Verkoop [Afd 8.4.2]

Niet conform

Verslagnummer:
31/23092026/63917/75941/1

Inspectie adres: Berrebroeckstraat 9, 9406
Ninove (België)
Type: Verkoop [Afd 8.4.2]

Bord: Bord 1 #1/1

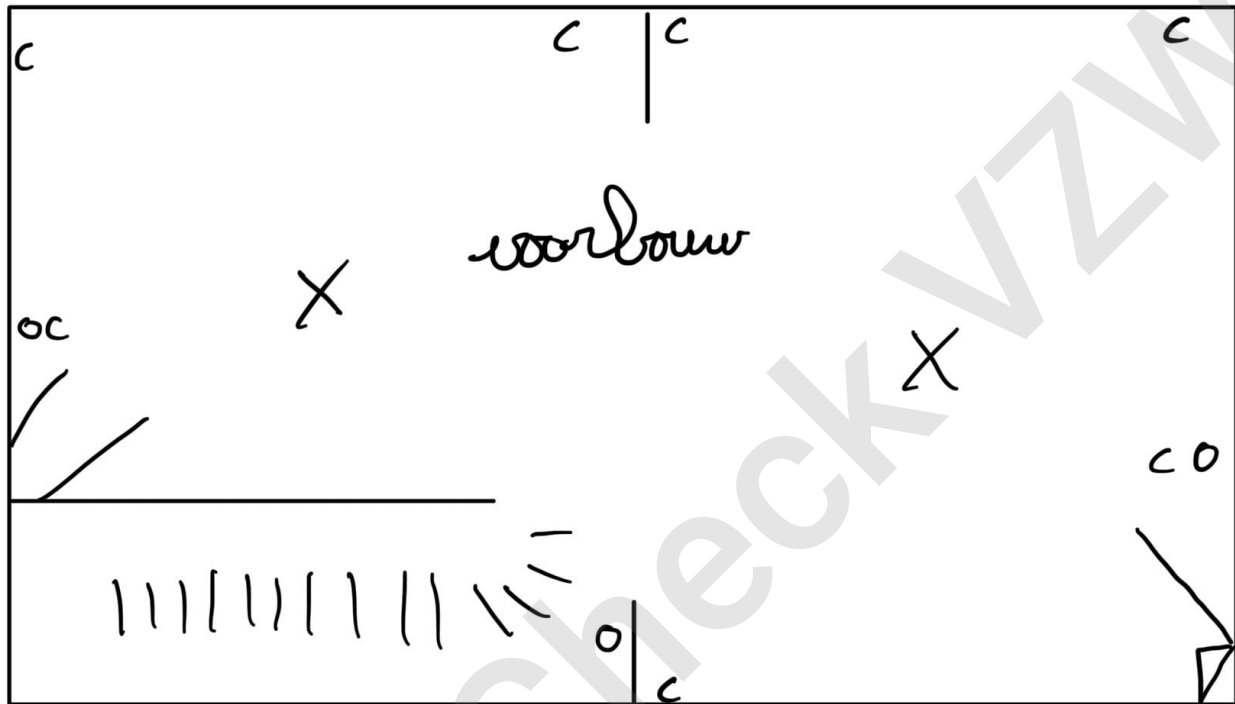
- Het verdeelbord is onvoldoende gemarkeerd. Individuele markering, voedingsspanning en/of gevarendriehoek ontbreken. - oAfd 3.1.3.3; Afd 9.4.1
- Er is geen deur aan het bord. - oAfd 4.2.2.3; oAfd 4.2.2.1.b; oAfd 5.3.5.1

- Het eendraadschema en situatieplan zijn niet aanwezig. - oAfd 3.1.2.1
- De sectiegrootte van de overbruggingen in de borden is niet aangepast aan de grootte van de beveiliging tegen overstromen. - oAfd 4.4.1.5

- De kringen, de onderbrekingstoestellen en of de beschermingstoestellen zijn niet duidelijk en zichtbaar gekenmerkt. - Afd 3.1.3
- Het elektrische bord beschikt niet over een afdoende beschermingsplaat - oAfd 5.3.5.1

- Hoofddifferentieelstroombeschermingsinrichting is niet aanwezig. - oAfd 4.2.4.3
- De installatie is niet aangevuld met een differentieelstroombeschermingsinrichting met hoge of zeer hoge gevoeligheid. - oAfd 4.2.4.3

- Het ontbreekt het hoofdbord aan een hoofdschakelaar om de 3 fasen en eventueel de nulleider gelijktijdig te onderbreken en deze functie kan slechts worden uitgevoerd door de stroomverbreker dewelke niet is ontworpen om secties te scheiden. - oAfd 5.3.5.2.b

- De kring(en) die stopcontacten bevatten zonder aarding zijn niet beschermd door een differentieelstroombeschermingsinrichting met een hoge of zeer hoge gevoeligheid. - oAfd 8.2.1

- De houders van de penautomaten zijn niet uitgerust met een kaliberstuk. - oAfd 5.3.5.5.a
- De sectie van de geleiders is niet aangepast aan de grote van de automaten en zekeringen. - oAfd 4.4.1.5

- Geleiders van het type VOB zijn niet in een buis geplaatst en/of zoals het zou moeten. - oAfd 5.2.9.3
- Het gebruik van kabels van het type VTMB, VTLB en/of VTLmB is verboden in de vaste installatie. - Hfdstk 2.7; Afd 5.2.7; Afd 5.2.9

- De legwijze van kabels van het type VGVB zoals vastgesteld is niet toegelaten. - Hfdstk 2.7; Afd 5.2.7; Afd 5.2.9
- Er is elektrisch materiaal aanwezig in een/meerdere volumes van de badkamer/douche. - Afd 7.1.4; Afd 7.1.5

- Een of meerdere stopcontacten zijn niet van kinderbeveiliging voorzien. - oAfd 4.2.2.3.b; Afd 8.2.1; Afd 8.2.2
- Stopcontacten, schakelaars en verlichtingsarmaturen van het type "open achteraan" mogen niet op rechtstreeks brandbare materialen geplaatst worden. - oAfd. 4.3.3.5
